2025 年 9 月

株式会社ミスミ
日本企業体
ME 事業グループ
新領域開発グループ

「ホースバンド スタンダードタイプ」仕様変更のご案内

<外観変更詳細>

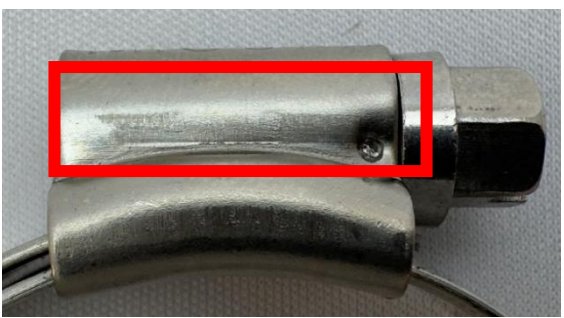
変更内容	変更前	変更後
材質	SUS304	SUS304 相当
外観	メーカー刻印	ミスミ刻印

ハウジング上面

メーカー刻印

ミスミ刻印

ハウジング側面

メーカー刻印

刻印なし

バンド

ホース外径締め付け範囲＋メーカー規格刻印

ホース外径締め付け範囲のみ刻印
